## **BOLETIM TÉCNICO DPAT 2009/059 – AGRALE MARRUÁ**

### **ASSUNTO: EIXO DE COMANDO CAIXA TRANSFERÊNCIA / ANEL ELÁSTICO**

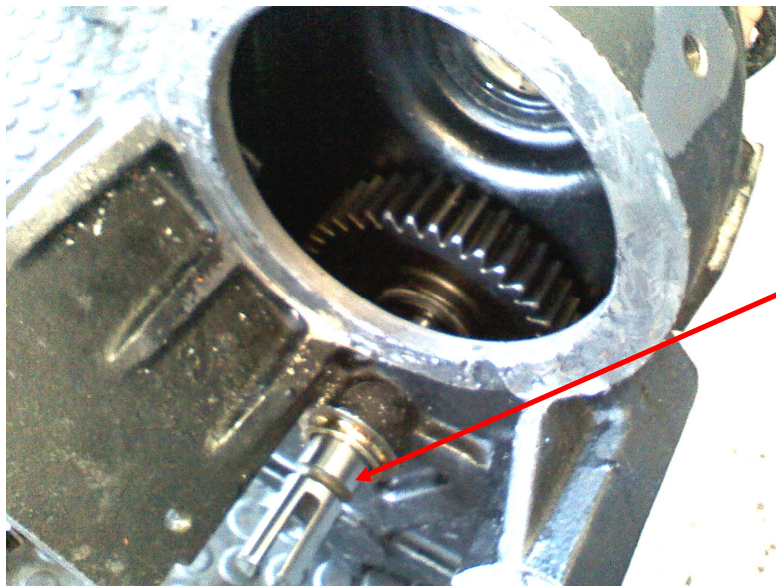
Informamos modificações no Sistema de Power Train (Caixa de Transferência), onde foram substituídas as peças: eixo de comando e os anéis de retenção, para toda linha de veículos **Utilitários Agrale Marruá**, conforme aplicação, relação de peças e fotos abaixo:

<b>6011.004.030.00.4</b>	<b>Eixo de comando caixa transferência</b>	<b>01 peça</b>
<b>6011.004.024.00.7</b>	<b>Anel de retenção</b>	<b>02 peças</b>

<b>6011.004.068.00.4</b>	<b>Eixo de comando caixa transferência</b>	<b>01 peça</b>
<b>4008.013.016.00.0</b>	<b>Anel elástico 19 6799</b>	<b>02 peças</b>

- ▶ **6011.004.030.00.4** Eixo comando (**Antigo**) **não permanece para reposição** e deverá ser substituído pelas peças novas:
  - 6011.004.068.00.4 Eixo comando.....01 peça
  - 4008.013.016.00.0 Anél elástico.....02 peças

- ▶ **6011.004.024.00.7** Anel de retenção (**Antigo**) **não permanece para reposição** e deverá ser substituído pelas peças novas: 6011.004.068.00.4 Eixo comando (+) 4008.013.016.00.0 anel elástico.

- ▶ **6011.004.068.00.4** Eixo comando (**Novo**) **é intercambiável** para os veículos já comercializados, porém deverá ser montado com os anéis elásticos novos **4008.013.016.00.0**.
